MAIN 基板の修正まとめ

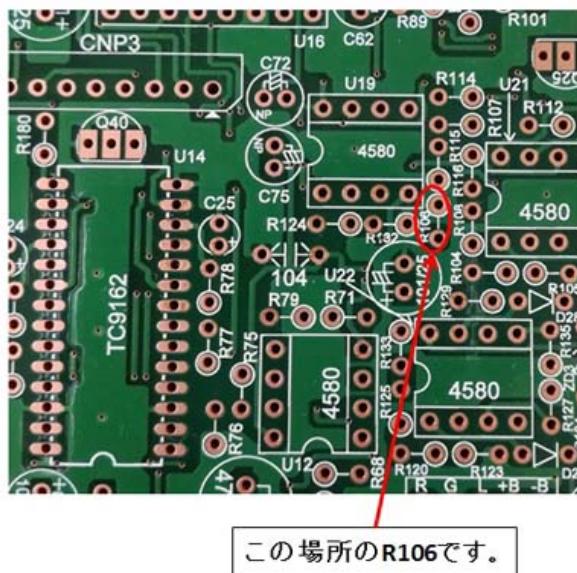
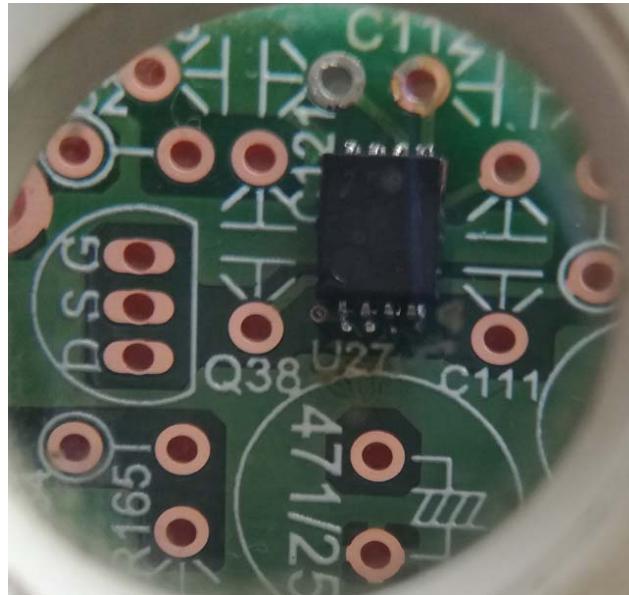
- 1) R106のシルク印刷が2ヶ所ある。リミッターブロックの放電抵抗R106=225は正しいが、U19の③番接続の抵抗R131=103は、基板シルクがR106となっている。

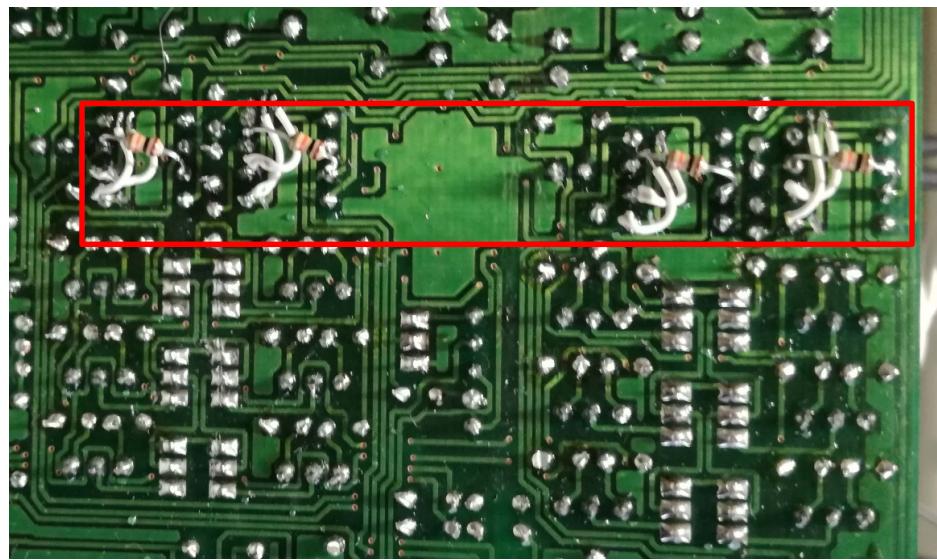
- 2) 面実装部品U27(SSOP8ピン)のパターンは、ピッチは問題無いが、幅(長さ)のパターン長が短いため、ICのピンを垂直に曲げて実装する必要がある。

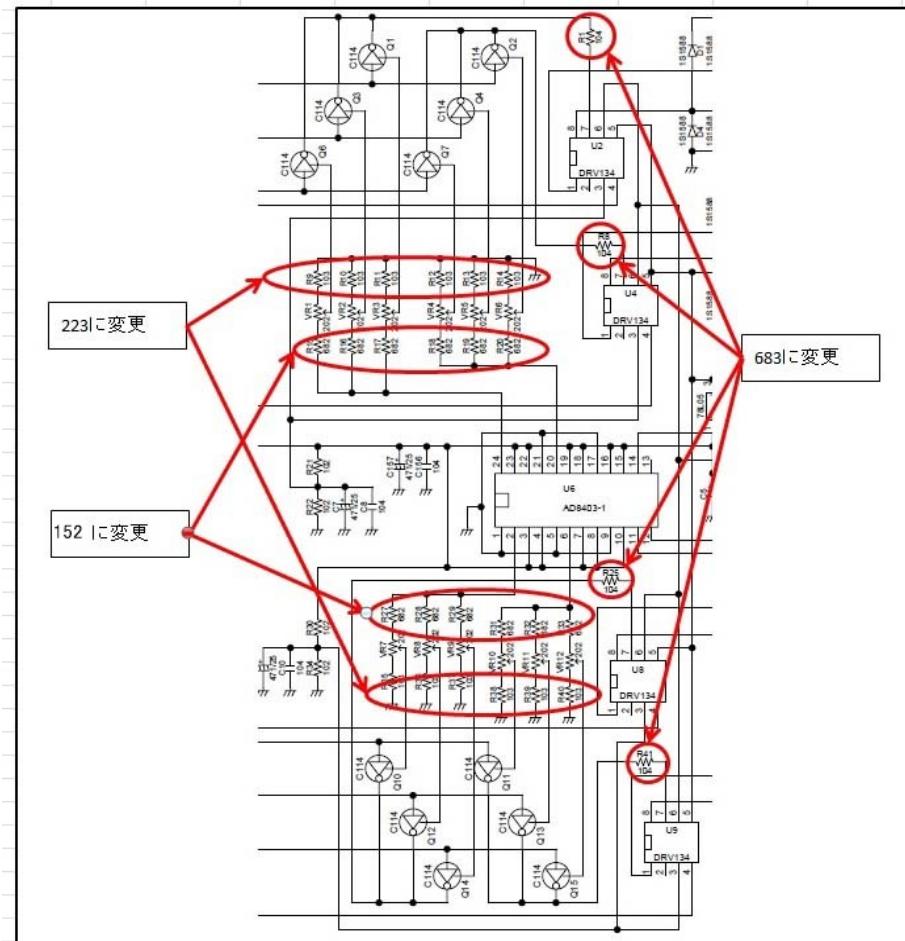
- 8) BAL-MODブロックの ① R9～R14/R35～R40=103→223に変更(12個)
 ② U2/U4/U8/U9の各ICの③-⑦間に103の抵抗を裏付け。(4ヶ所)

- ③ R15～R20/R27/R28/R29/R31/R32/R33=682→332に変更したが
 ②の修正により332→152に変更。(12個)
 ④ R1/R8/R25/R41=104→683に変更(4個)

各バンドの LSB/USB のキャリアナルプリセット調整が半固定で出来る値を入れて下さい、この値は私のセットで、半固定VRは502で行っております。(参考)

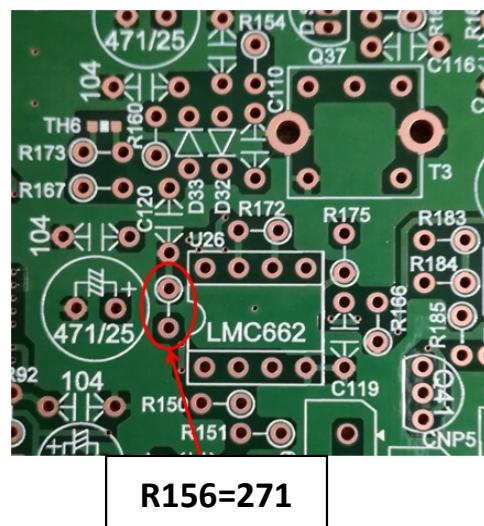
10) 抵抗のシルク印刷が抜けている。

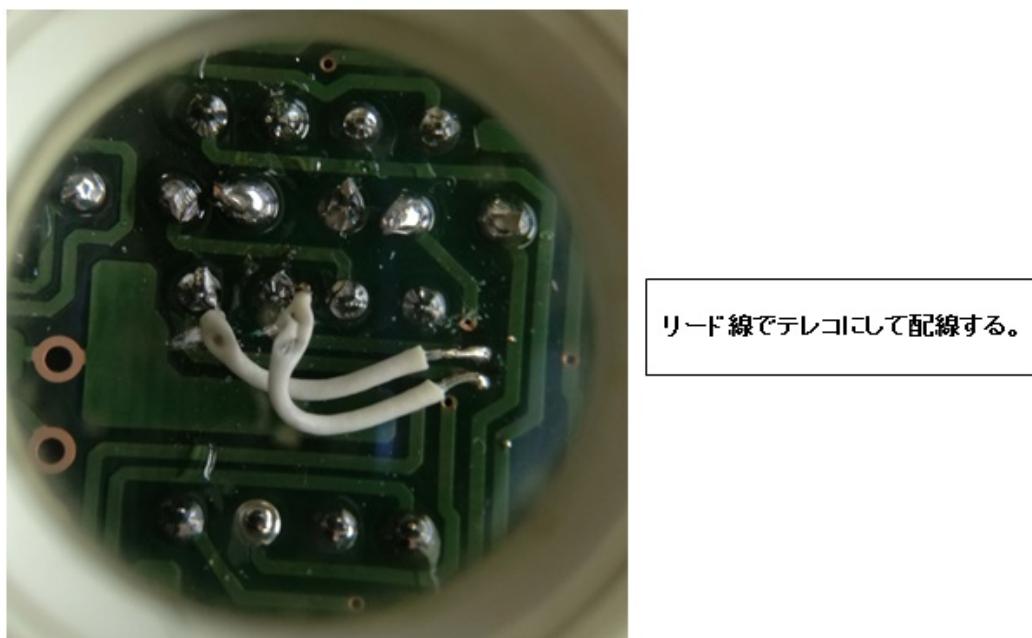
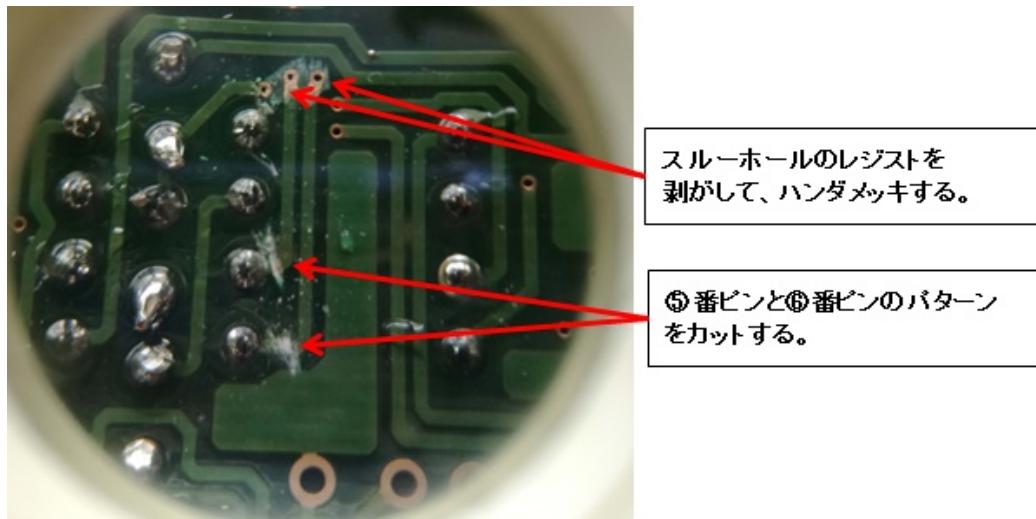
11) BAL-MODブロックのU2/U4/U8/U9の各ICの、正電源と負電源が逆になっている。
(4個全て実施する)

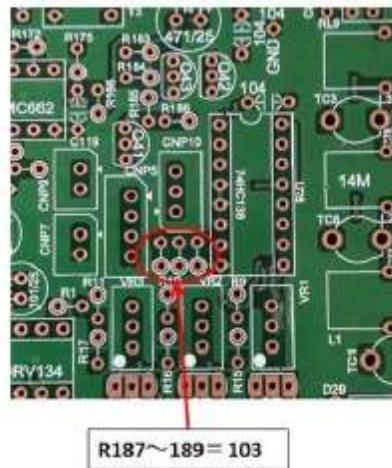
12) R187/188/189のシルク印刷が、ありません。

13) BAL_MODブロックのMODE切り替え回路の変更

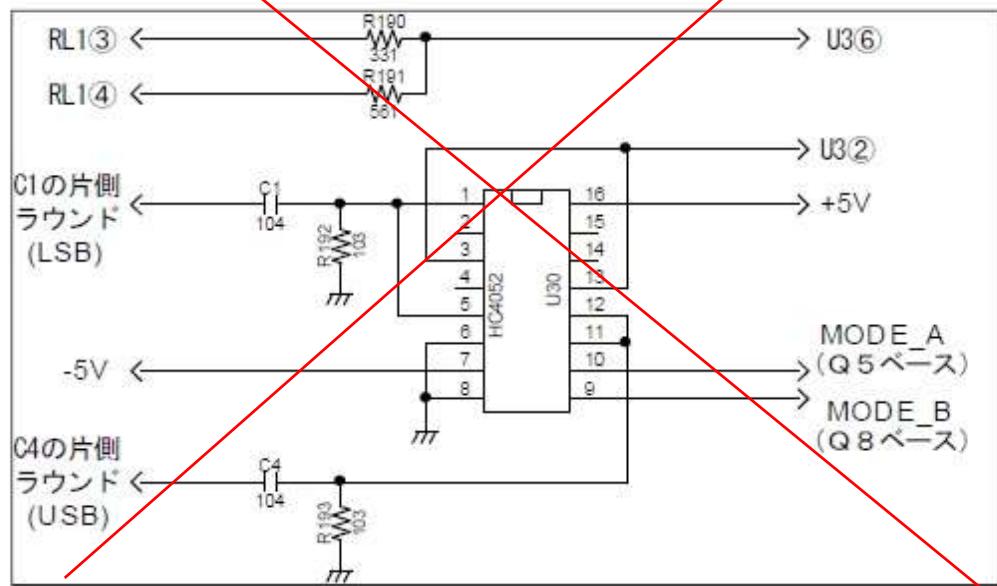
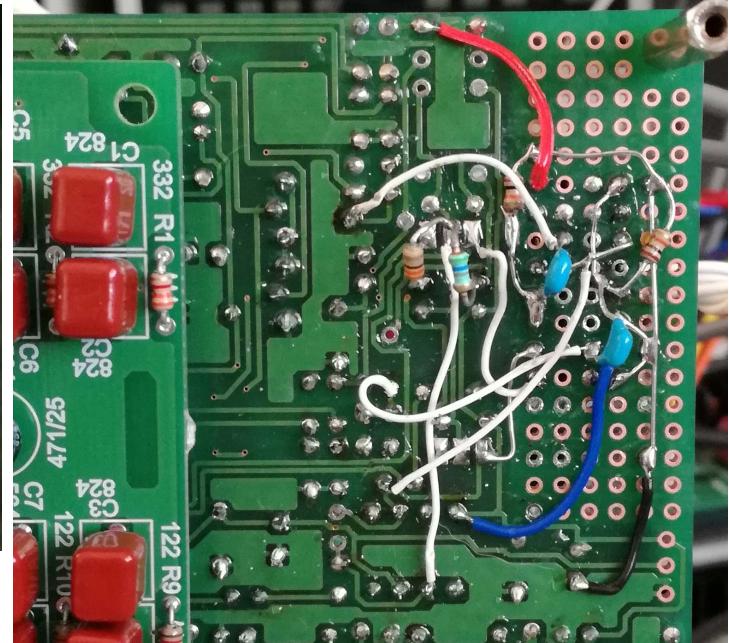
- ① RL2/D8/Q8/C1
② 穴空きエリアに

14) RFブロックの修正

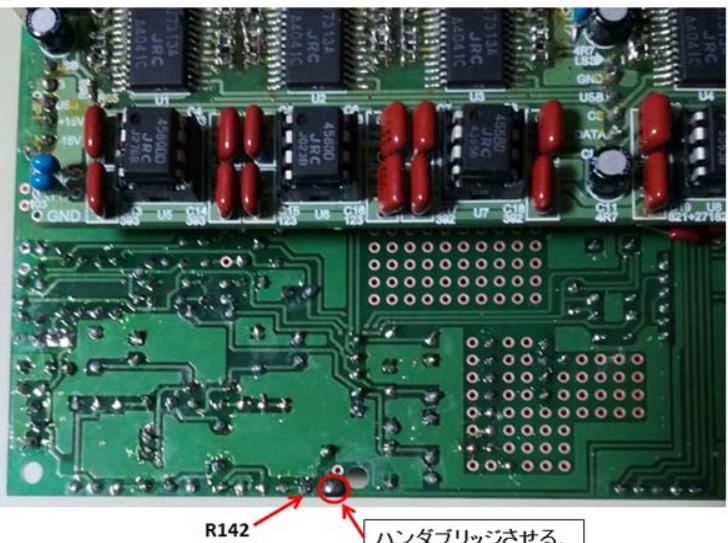
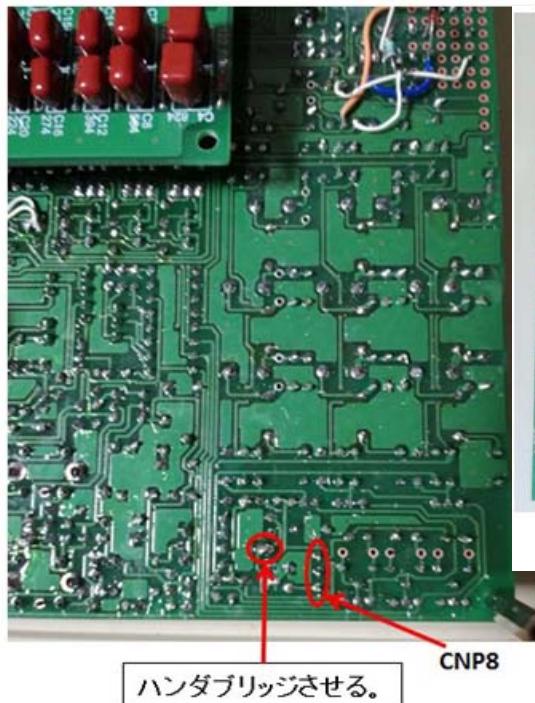
- ① R137/R138=272→332、R139=332→392、R142=121→56、R169=273→823 に変更。
- ② TH3/TH4を廃止し、R140/R152=221→121に変更、現状では過補正となっている、廃止すると送信直後は若干大きい、気になる方はTHを廃止するのではなくリード線(抵抗の足線等)で適当な高さに設定して下さい、但し、THを付加した時はR142=221、廃止の時はR142=56.
- ③ JP2は、ショート状態で使用のこと。
- ④ U23⑤番からR142を接続するために、2ヶ所ハンダブリッジさせる必要がある。

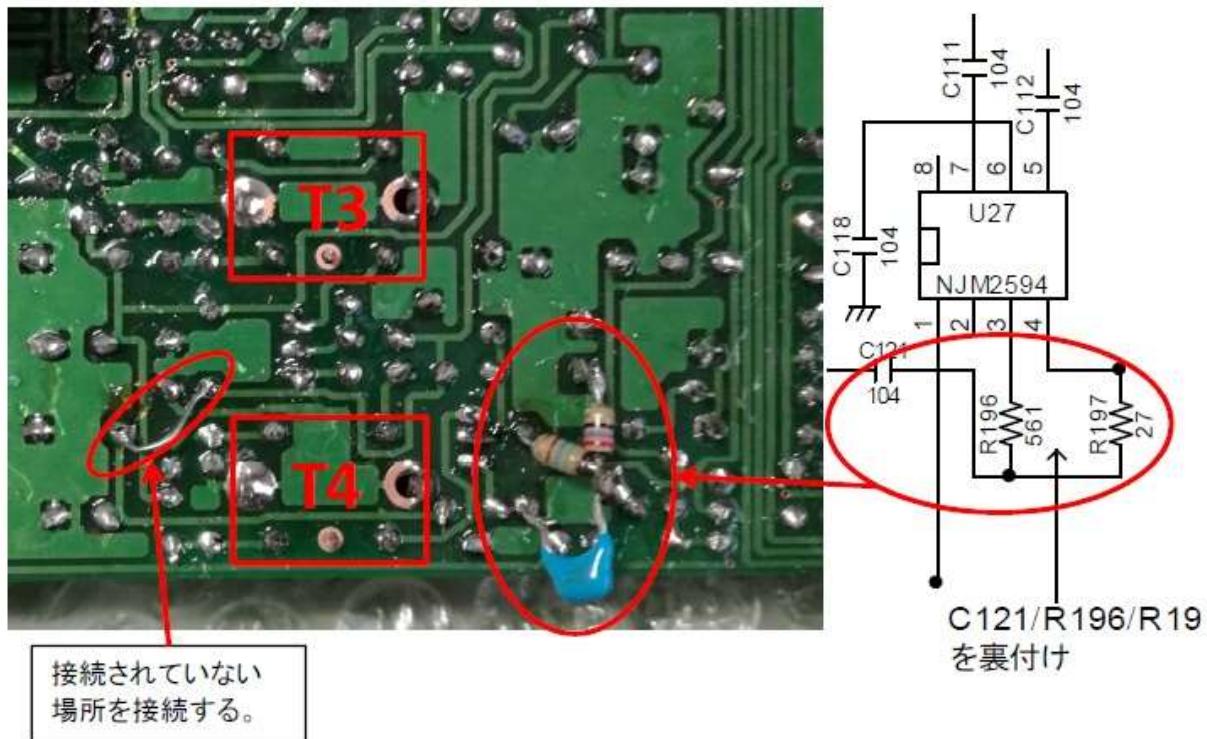
- ⑤ U27まわりの改修、③-④間に抵抗分割を裏付けしC121で供給する。-5_Cのラインが1ヶ所接続されていない場所がある。

15) MODE切替回路最終変更

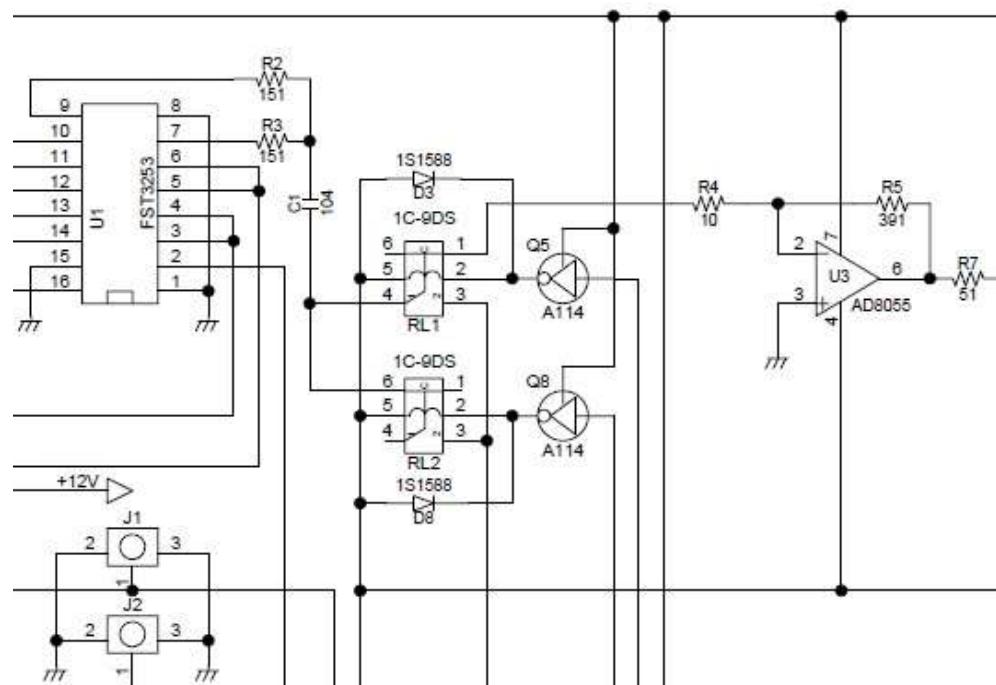
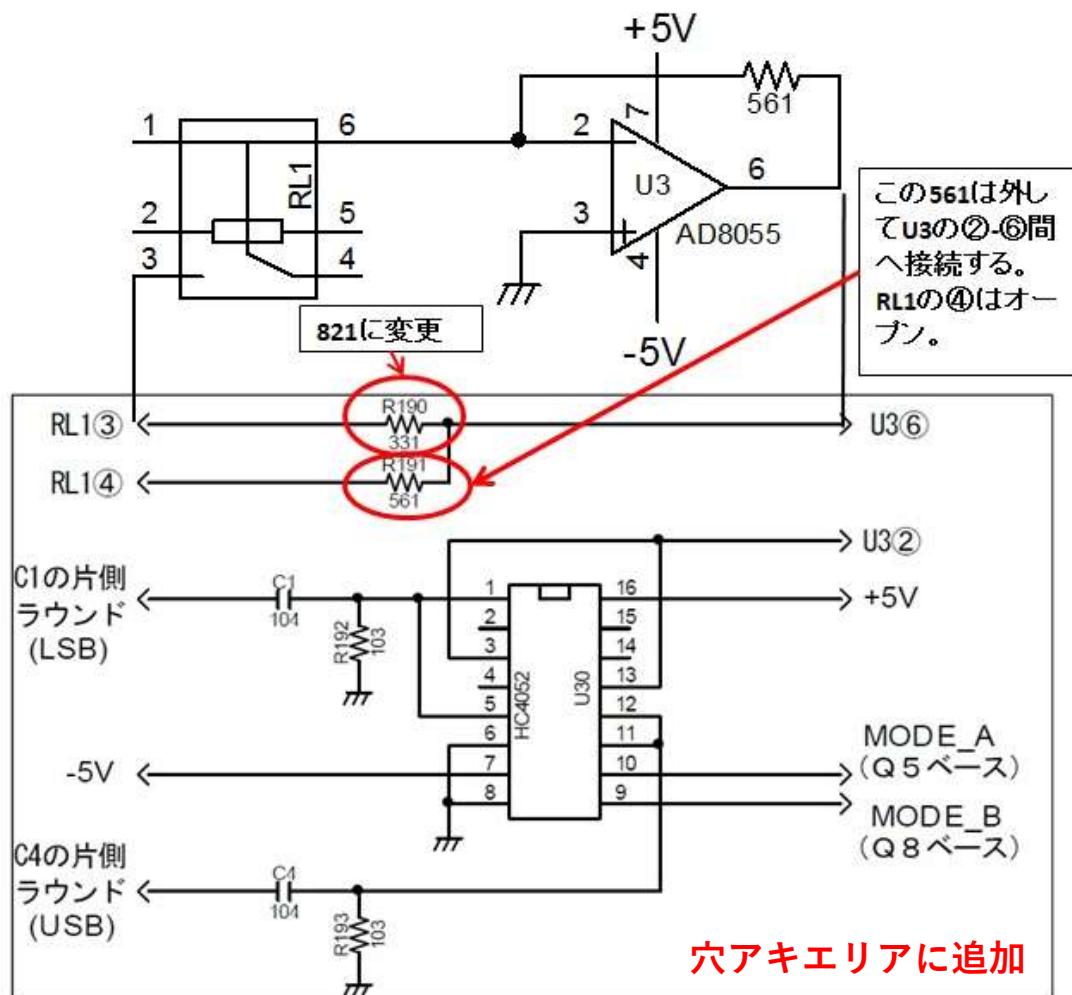
RL2は廃止し、下記のように修正します。

リレー回路はLSB／USB時はノーマル接点側、ISB時は③側へと切り替わり、U3の帰還抵抗はLSB／USB=561、ISB=331へと切り替わる動作となるがこのままの回路ではオープン期間が生じてしまう、そこで、下記のように修正します。

561の抵抗はU3の②-⑥間に移動しリレーの④はオープンにする、リレーの③へ接続している331→821に変更する。リレーの端子は間違えないように、ノーマル接点側がどちらかテ

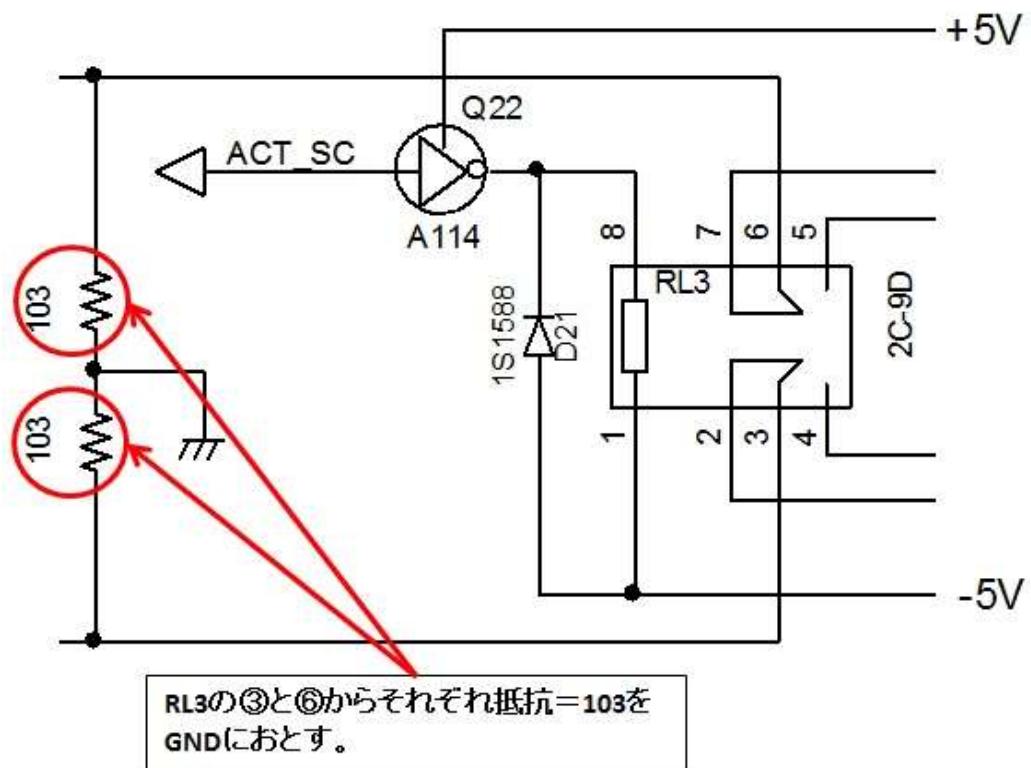
16) LPFの切り替えで、Active \leftrightarrow SCFIにてバイアスがシフトし時定数を有している。

原因=各LPF出力のC結合出力ラインがフローティングとなっている。

対策=下記のように、プルダウン抵抗 (103) を2ヶ所裏付けする。
